Parecer da Comissão de Avaliação

Projeto de alteração do CIRVER Ecodeal Chamusca

Procedimento de avaliação
de impacte ambiental

AIA 3572

Figura 16 – Área de implantação do projeto sobre a Carta Militar nº 330 e 342, Escala 1/25 000 (Fonte: ArcGIS)

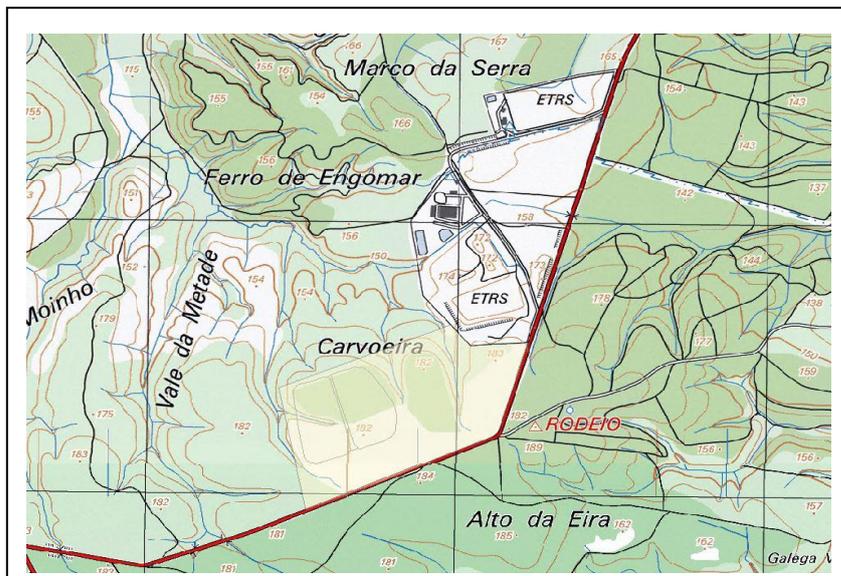
Constata-se ainda que a Bacia de águas limpas Vaso 1 está implantada sobre a linha de água (privada) registada na carta militar, entre as células 1 e 2.

Figura 17 – Identificação das Linhas de Água na envolvente da área de estudo (Fonte: EIA - Aditamento)

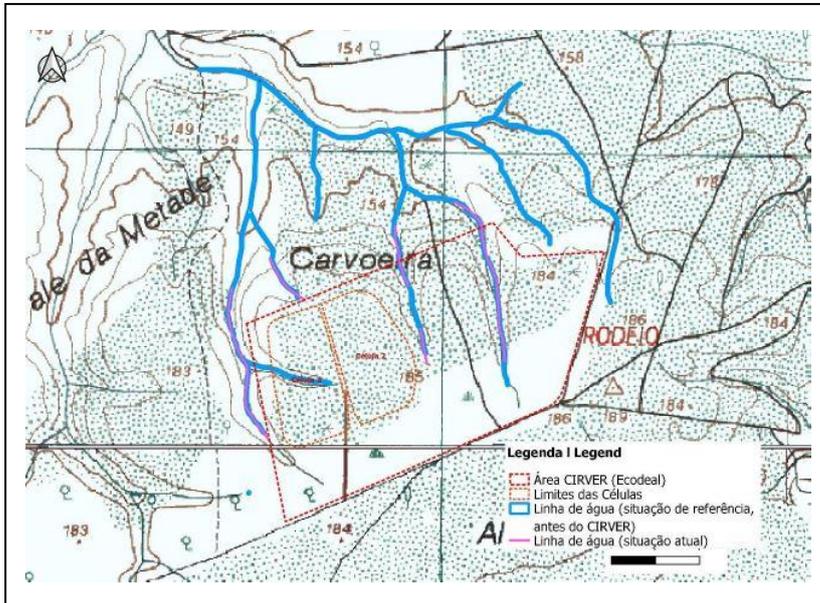
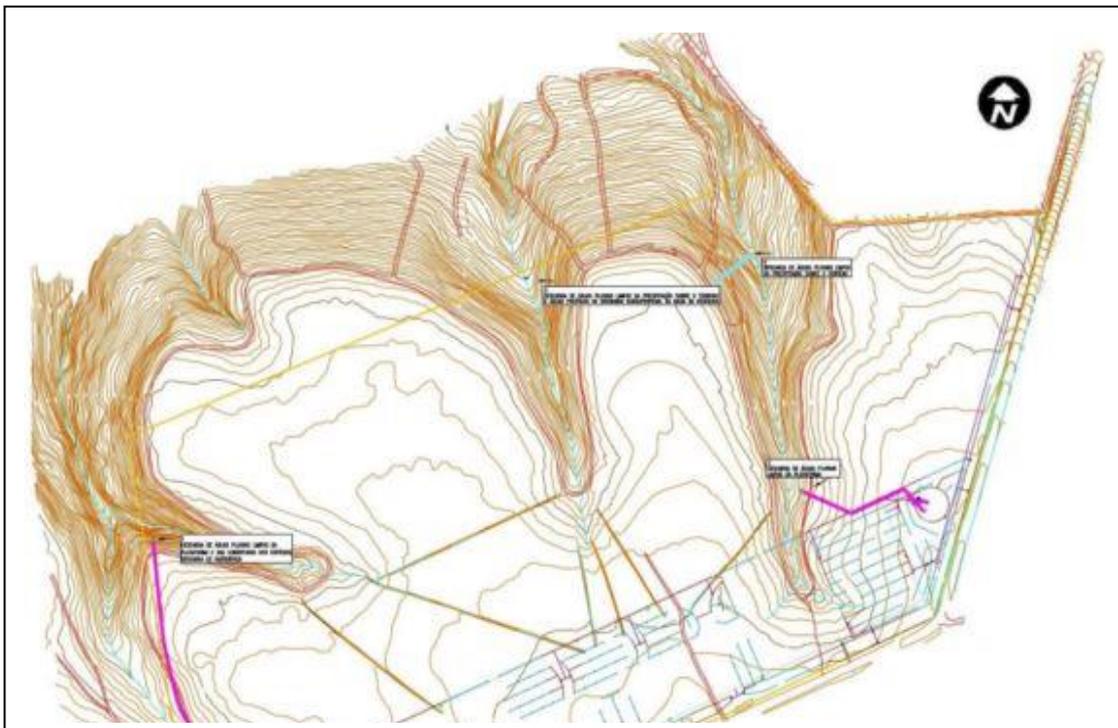
No que respeita à linha de água (privada) registada na carta militar entre as células 1 e 2, da observação da peça desenhada constante EIA - ficheiro “814_Planta_Cruzamentos-Tubagens-RH” parece estar garantida a continuidade do escoamento da rede hídrica, apesar da implantação Vaso 1, mantendo-se o escoamento para jusante.
